CONCURSO DE PRECIOS N°03/24
Expediente N°508-000129-24

"ILUMINACIÓN ESPACIOS VERDES EN AV. CIRCUNVALACIÓN – CAPITAL"

CIRCULAR MODIFICATORIA Nº 1

Se modifica el plano PL-O.E. – 02 por el que a continuación se adjunta:

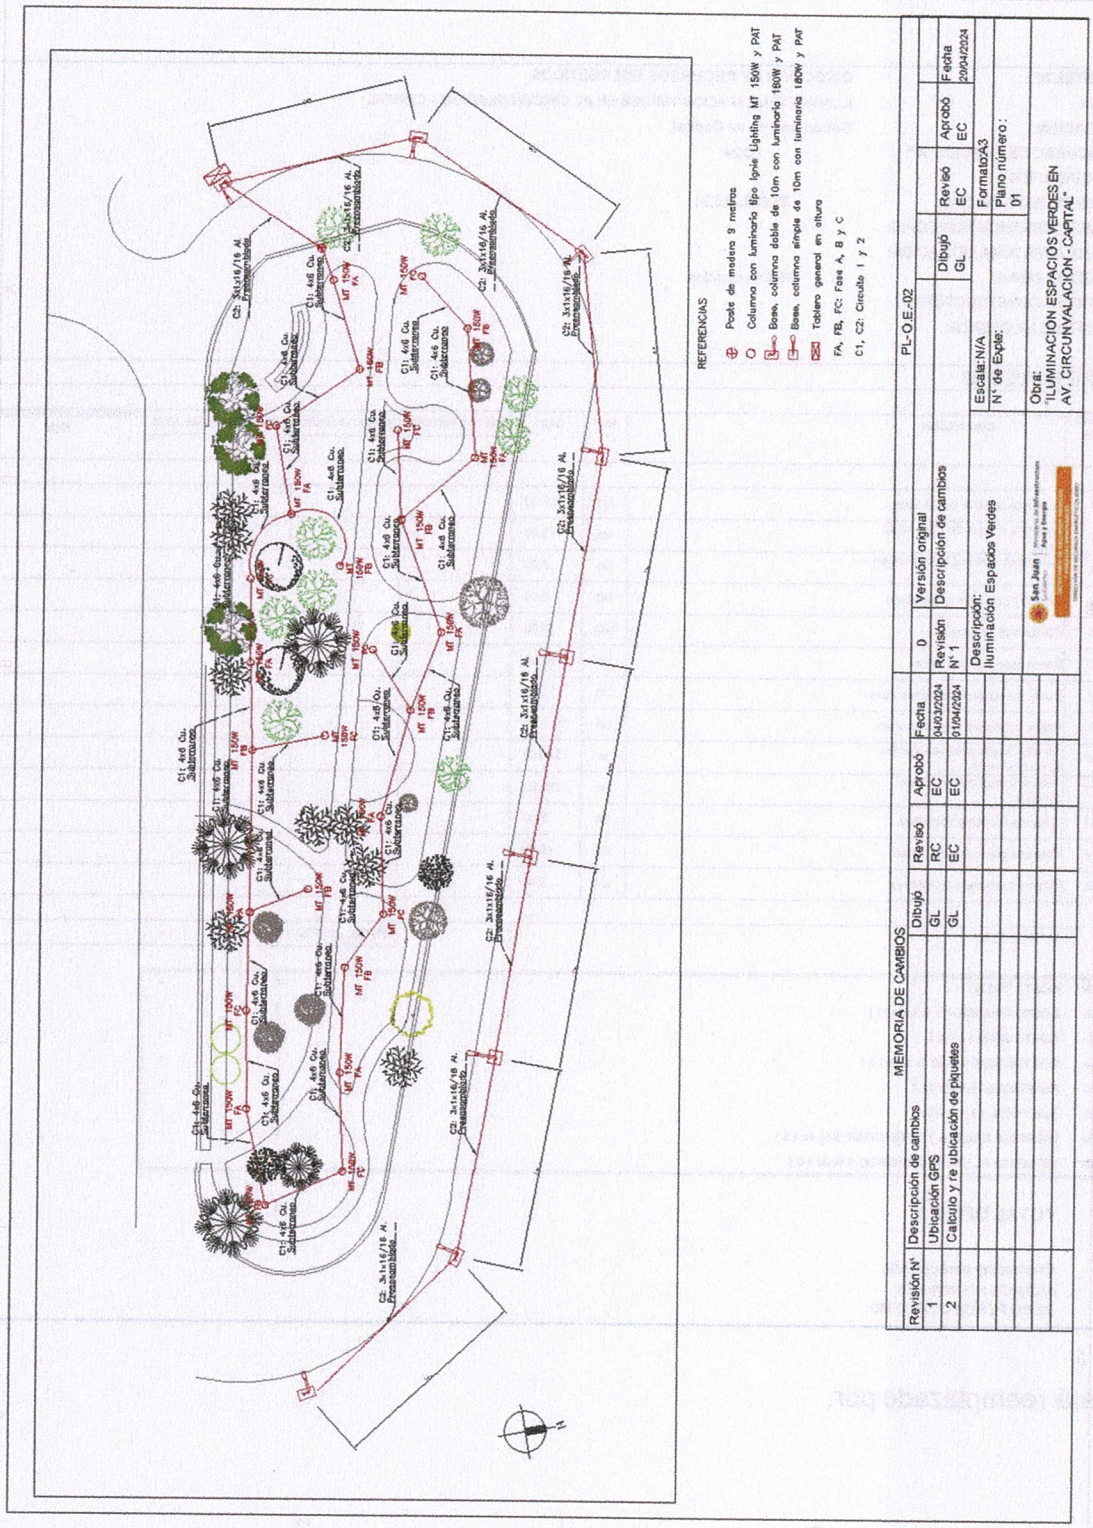
3. Modificación del Anexo 7 planos de anteproyecto
